Názov stavby :	TECHNICKO – HYGIENICKÁ ÚDRŽBA ŽELEZNIČNÝCH KOĽAJOVÝCH VOZIDIEL PRE STREDISKO ZVOLEN		
Miesto stavby :	Neresnícká cesta 3396, Zvolen	Dátum	10.8.2023
Predmet :	Pokyn na uskutočnenie Zmeny SO 3406 Skládka separovaného odpadu SO 3802 Vnútroareálová komunikácia a spevnené plochy Špecifikácia a doplnenie kontajnerov, zmena materiálu plochy pre kontajnery	Číslo	Z-033.1

Vec: **Návrh uskutočnenia Zmeny č. Z-033.1**
SO 3406 Skládka separovaného odpadu
SO 3802 Vnútroareálová komunikácia a obslužné plochy

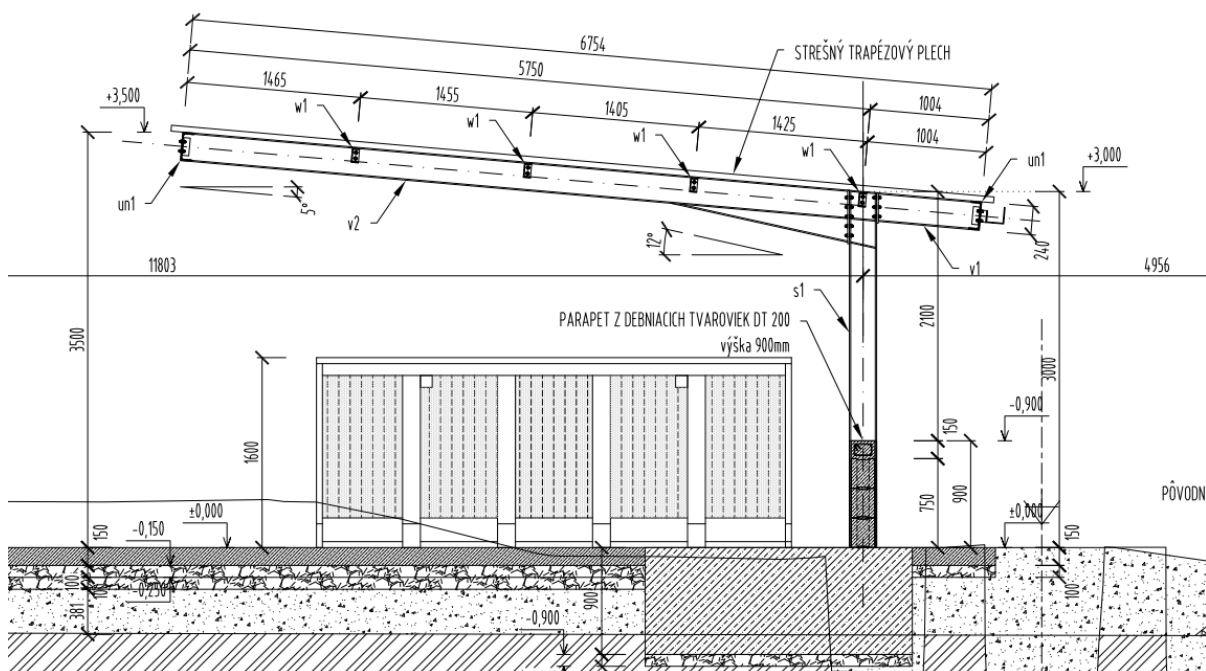
- Konštrukčné typy kontajnerov podľa projektu pre SeLUO nevyhovujú, predložili svoj návrh typov
- na ploche pre separáciu odpadu zachovať železobetónovú dosku hr.150mm vystuženú sieťovinou 100/100/8mm, projektant preverí možnú zámenu za dlažbu
- nerealizovať prekrytie plochy oceľovým prístreškom a ani zadný oporný múr.
- zväčšiť spevnenú plochu pre kontajnery a manipuláciu k nim

- závesný kontajner 5,5m³ 3ks š=1,8m x L=3,5m (odnímateľné veko) : triedený kovový odpad -prístup vysokozdvížným vozíkom
- plechová garáž 1ks š=3,0 x L=5,0 x v=3,0m : liatinové zdrže, kovové bedne, piesok, drevené palety
- špeciálne kontajnery 4 ks š=1,5 x L=2,9 x v=2,0m : kapacita 8ks 200L sudov/ kontajner (spustené prevádzkové náplne olejov) a 2ks IBC 1000L/kontajner (použitá nemrznúca zmes) – prístup vysokozdvížným vozíkom

- závesný kontajner 5,5m³ 5ks š=1,8m x L=3,5m (odnímateľné veko) : elektroodpad, žiarivkové trubice, plasty s gumou, znečistený sawafil/firón, olejové handry s absorbentmi, odpad z nádob prípravkov a stečených olejových filtrov - prístup vysokozdvížnym vozíkom

- nákres rozmiestnenia kontajnerov :
 - Závesný kontajner : prístup vysokozdvížnym vozíkom z boku (manipulácia s krytom), prístup z čela pre naloženie kontajnera na vozidlo
 - špeciálne kontajnery : prístup vysokozdvížnym vozíkom z boku (manipulácia s IBC a sudmi)
- foto kontajnerov a skladov

2. Riešenie podľa dokumentácie stupňa DRS

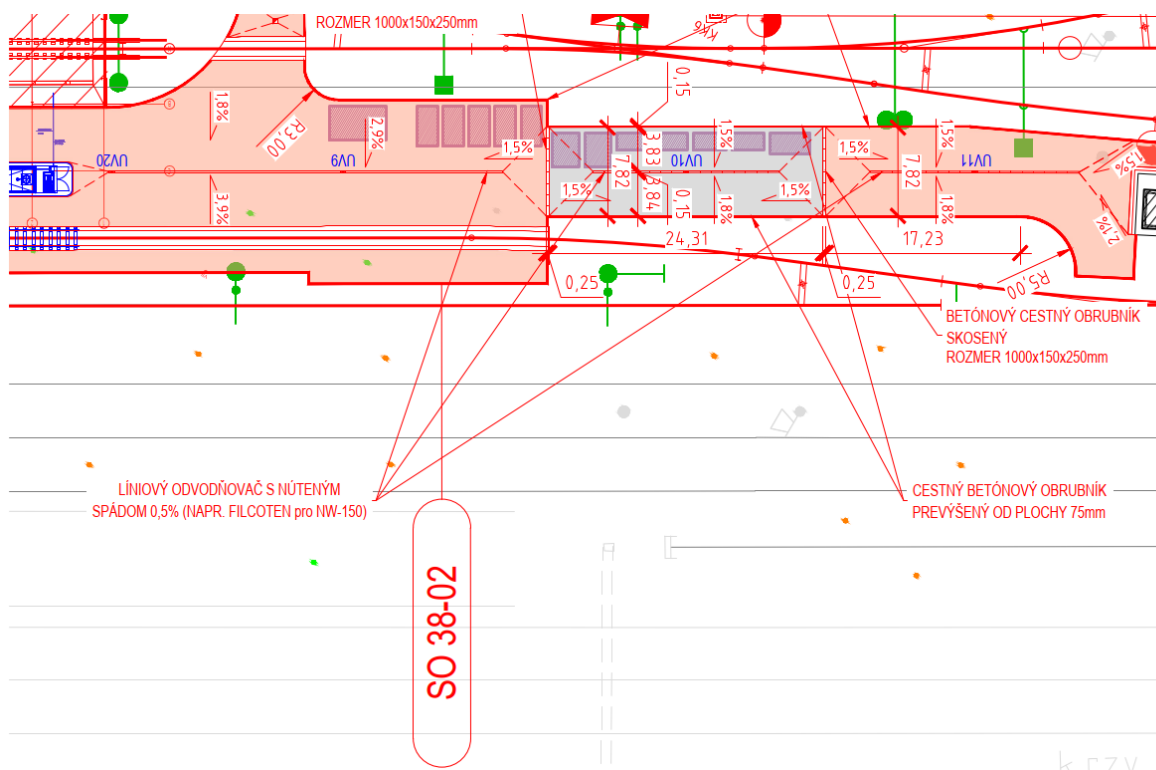
Na základe požiadavky Objednávateľa bol vypustený oceľový prístrešok a spevnená plocha. Spevnená plocha v oblasti separovaného zberu bola presunutá do SO 3802 Vnútroareálová komunikácia a obslužné plochy. Následne bola na základe listu č. 204/THU/23-Pa, zo dňa 02.08.2023, plocha v oblasti Skladu separovaného odpadu z SO 3802 vyňatá a presunutá späť do SO 3406.

Nový návrh kontajnerov:

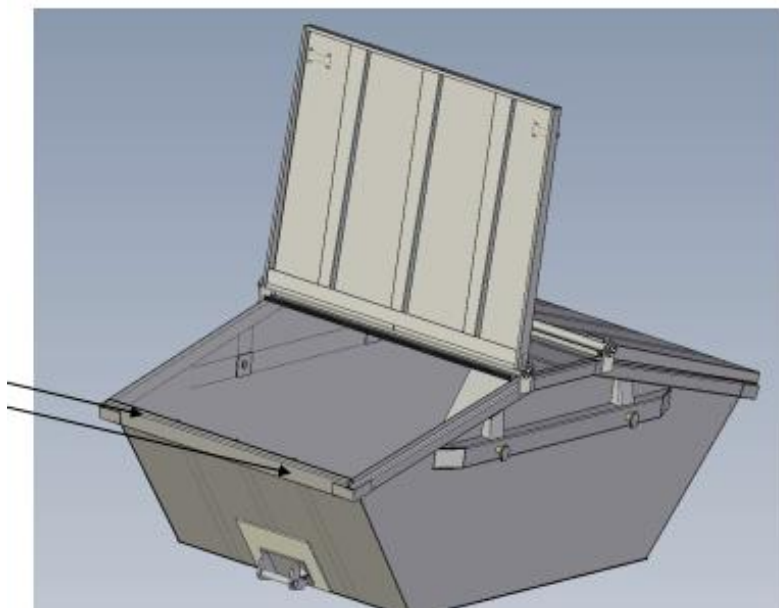
Pôvodne navrhnuté kontajnery neboli vyhovujúce z technologických a prevádzkových dôvodov. Nový návrh kontajnerov bol presne došpecifikovaný pracovníkmi prevádzky a životného prostredia.

Závesný kontajner 5 m3 – 4 ks

Uzavretý regál – 4 ks

IBC kontajner 1,0 m3 – 4 ks

EKO sklad 3,0 x 2,35 x 2,35 – 2 ks

- Nerealizuje sa oceľové prestrešenie navrhované v stupni DSP.
- Upraviť rozmer spevnenej plochy okolo novo navrhovaných kontajnerov v zmysle ich dispozičného rozmiestnenia.
- Požadovaný počet a požiadavky na kontajnery boli definované budúcim užívateľom a sú popísané v bode č. 3.2.1.
